Schnitt B

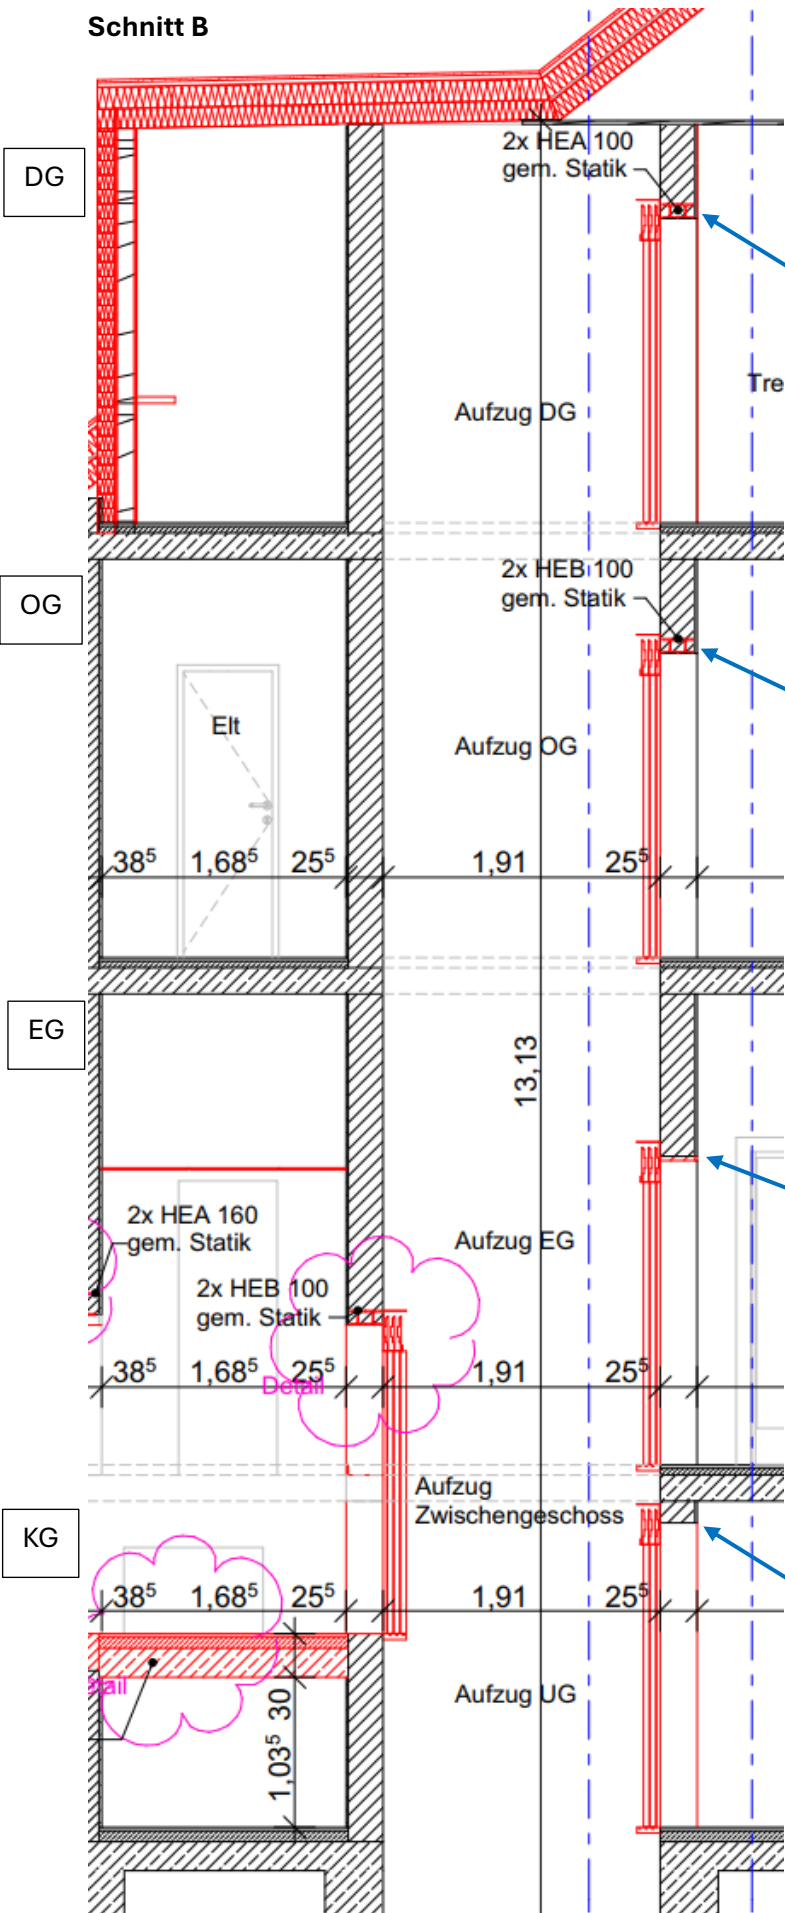
Hier soll auch auf 1,20 m verbreitert werden? Es ist ein unbekannter Sturz vorhanden?

Hier soll auch auf 1,20 m verbreitert werden? Es ist ein unbekannter Sturz vorhanden? Welche Höhe kann/darf der neue Sturz haben?

Vergrößerung der Öffnungsbreite auf 1,20 m ist möglich unter Beibehaltung der angegebenen Profile.

Vergrößerung der Öffnungsbreite auf 1,20 m ist möglich unter Beibehaltung der angegebenen Profile.
